A.E. Wind sp. z o. o.
ul. Marynarska 11
02-674 Warszawa

**Regionalny Dyrektor Ochrony Środowiska
w Olsztynie,**
ul. Dworcowa 60
10-437 Olsztyn

„Budowa farmy wiatrowej wraz infrastrukturą towarzyszącą oraz GPZ w obrębach miejscowości Czachówki, Piotrowice, Podlasek Mały, Podlasek, Słupnica i Szwarcenowo, gmina Biskupiec Pomorski, powiat nowomiejski oraz obręb Trupel, gmina Kisielice powiat iławski, woj. warmińsko mazurskie”.

Wyjaśnienia autorów raportu OOS w odpowiedzi na wezwanie R4DOŚ do uzupełnień

Ryc.1 Zagłębienie w miejscu zbiornika wodnego występującego kilka lat temu w odległości ok. 60m od planowanej lokalizacji turbiny 24.

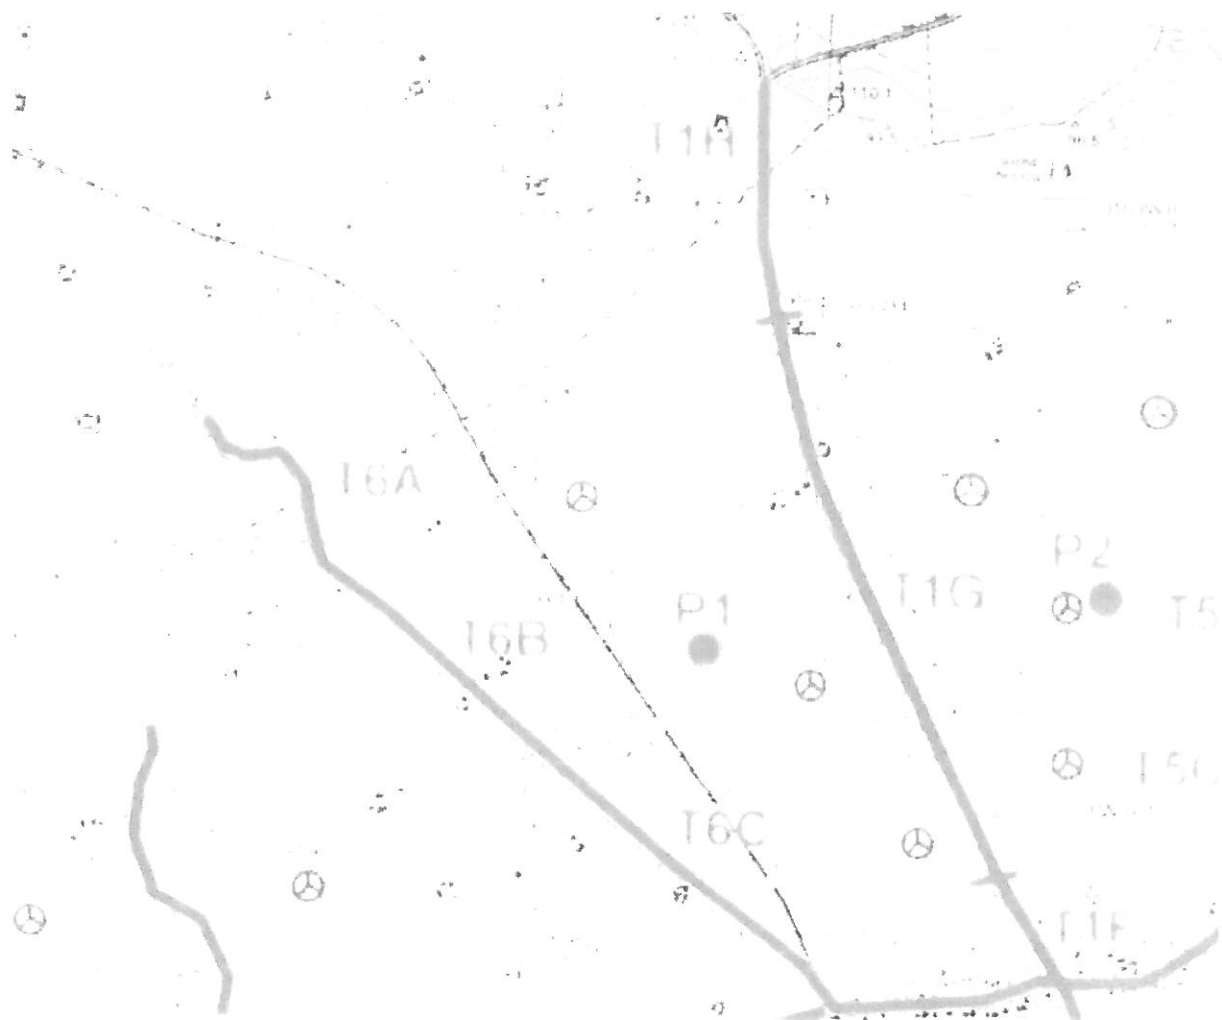
Turbina nr 24 oddalona jest od najbliższego zbiornika wodnego na odległość przekraczającą 400 m. Z informacji uzyskanych od właściciela gruntu wynika, iż kilka lat temu istniał płytki zbiornik śródpolny w odległości ok. 60 m od tej turbiny, jednak został on osuszony po udrożnieniu urządzeń melioracyjnych, podobnie jak kilka innych zbiorników wodnych w obrębie analizowanego terenu. Zbiornik ten widoczny jest na mapach zamieszczonych na stronach www.geoportal.gov.pl oraz maps.google.pl, które przedstawiają stan z przed kilku lat. W chwili obecnej w miejscu zbiornika jest pole uprawne. Na zdjęciach 1 i 2 wykonanych pod koniec sierpnia 2013 r. (poniżej) przedstawione jest miejsce lokalizacji w/w zbiornika oraz studzienka drenarska w jego bezpośrednim sąsiedztwie.

Odległość pomiędzy turbiną 24 a najbliższym punktem/transektem nasłuchowym przekracza zalecaną w wytycznych odległość 500 m; jednak turbina ta zostanie postawiona w otwartym polu, w znacznej odległości od alei drzew, skrajów lasu i innych liniowych elementów krajobrazu wykorzystywanych przez nietoperze. Podczas badań przeprowadzonych w korytarzu utworzonym przez transekty T6A – TD5 oraz T1F – T1H stwierdzono, że w zgrupowaniu nietoperzy na tym terenie dominują gatunki z rodzaju karlik i mroczek, czyli gatunki najchętniej polujące i migrujące najchętniej w obrębie liniowych struktur krajobrazu takich jak aleje i szpalery drzew. Gatunki przemieszczające się i żerujące głównie na terenach otwartych (borowiec, borowiaczek, mroczek posrebrzany) mają w tym terenie niewielki udział, a ich aktywność mieści się w granicach wartości niskich. Przeprowadzone badania wykazały również, że aktywność nietoperzy skupia się w obrębie zadrzewień, wzdłuż ściany lasu oraz w bezpośrednim sąsiedztwie jeziora i zabudowań. Badania prowadzone na otwartych polach w znacznym oddaleniu od liniowych struktur krajobrazu i brzegów jeziora wykazały niską aktywność nietoperzy na terenach otwartych. Potwierdzają to dane uzyskane z punktu P1 objętego stałym monitoringiem oraz dane uzyskane z kilku transektów dodatkowych wykonanych na otwartych polach w analizowanym korytarzu.

Z uwagi na charakter krajobrazu (rozległe pola, pozbawione elementów wykorzystywanych przez nietoperze) oraz strukturę gatunkową na transektach T1H oraz T6B można uznać, iż dane z punktu P1 są reprezentatywne dla obszarów wokół turbiny 24. Wnioskowanie to potwierdzają wyniki nieregularnych nasłuchów wykonywanych podczas przemieszczania się do punktu P1 lub podczas powrotu z tego punktu po miedzach zlokalizowanych w odległości ok. 150-200 m od turbiny 24.
